Vec **Odpoveď na žiadosť o vysvetlenie informácií potrebných na vypracovanie ponuky č. 3**

Predmet zákazky: Sanácia zosuvu na ceste III/2497, Prestavky

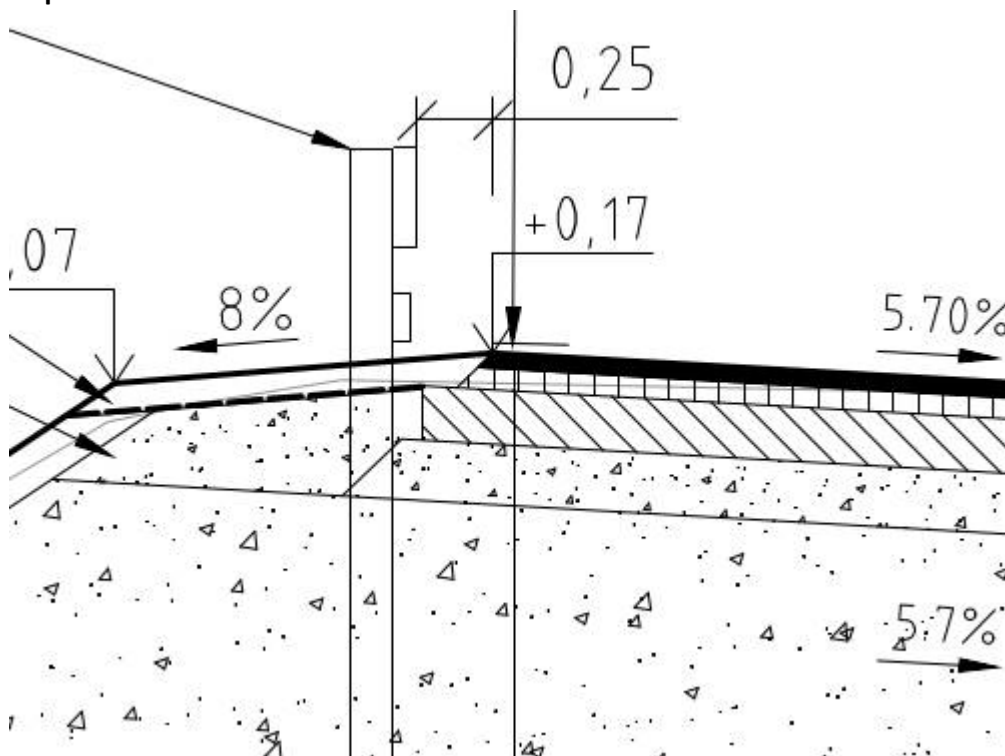
Tieto položky majú rôzne výmery, nemali by mať výmery totožné?

Napríklad:

“Asfaltový betón pre podkladovú vrstvu AC 22 P; 35/50, hr. 70mm 345,05 m3,” prepočítané na plošnú výmeru = 4 929,29 m2

“Asfaltový betón pre obrusnú vrstvu AC 11 O; 50/70; II, hr. 50mm 241,64 m3,” prepočítané na plošnú výmeru = 4 832,80 m2

Opraviť a zjednotiť verejný obstarávateľ výmery položiek alebo ich má uchádzač oceniť tak ako sú predložené?

Vrstvy vozovky sa smerom dole rozširujú (viď. obr.), preto nemôžu mať rovnaké plošné výmery. Teoretické výmery vo výkaze výmer sú spočítané správne.
